Demande d'autorisation environnementale relative au développement de l'activité

**Réponse à l'avis de la Mission régionale
d'autorité environnementale**

SEPTEMBRE 2022

Extrait cartographique du TRI Auxerrois

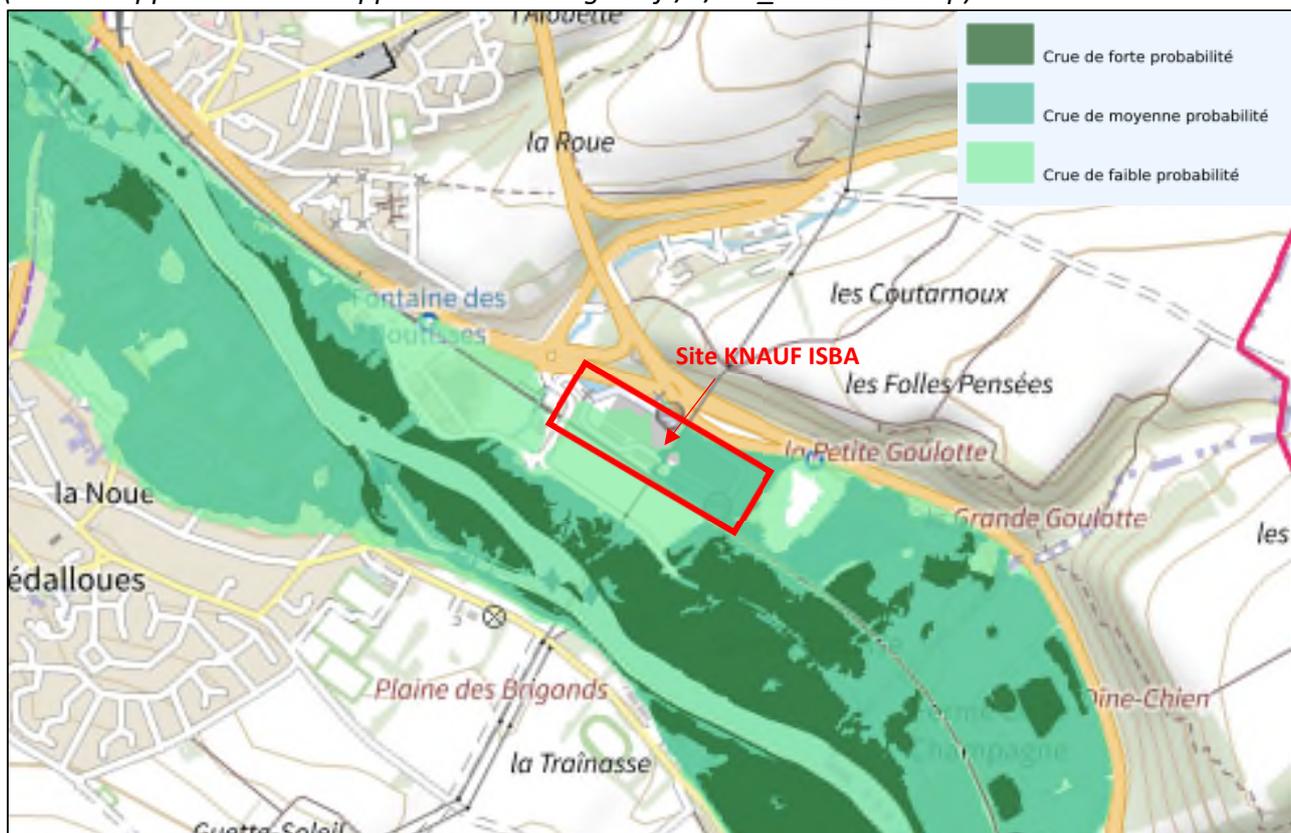
⇒ La MRAe recommande de compléter l'étude d'impact avec la prise en compte du TRI de l'Auxerrois, et de présenter les mesures E, R et C adaptées.

Le TRI (Territoire à Risque d'Inondation) de l'Auxerrois est pris en compte au *paragraphe 9.3* de l'étude d'impact au travers du Plan de Gestion des Risques d'Inondation (PGRI) du bassin Seine Normandie.

Le PGRI 2022-2027 a été arrêté le 3 mars 2022 et est entré en vigueur le 8 avril 2022, postérieurement au dépôt du dossier d'autorisation environnementale (23/09/2021).

Outre la partie Est du site déjà classée en zone inondable, la zone Ouest du terrain se trouve partiellement en zone de crue à faible probabilité (hauteur d'eau < 0,5 m / vitesse d'écoulement < 0,5 m/s). Cela concerne les halls A', C et une partie des halls A et B. Dans cette zone bleue, il s'agit de limiter la densité de population et de limiter la vulnérabilité des constructions existantes (principe d'autorisation sous prescriptions).

Cela ne concerne que des bâtiments industriels existants dont la construction a été autorisée et pour lesquels aucune extension n'est prévue (absence de nouvelle construction en zone inondable). Les bureaux et locaux du personnel ne sont pas concernés.

Outre les dommages matériels pour les machines et les stockages d'isolants, une inondation dans ce secteur Ouest de l'usine ne créerait pas de pollution et n'aurait pas d'impact pour l'environnement.
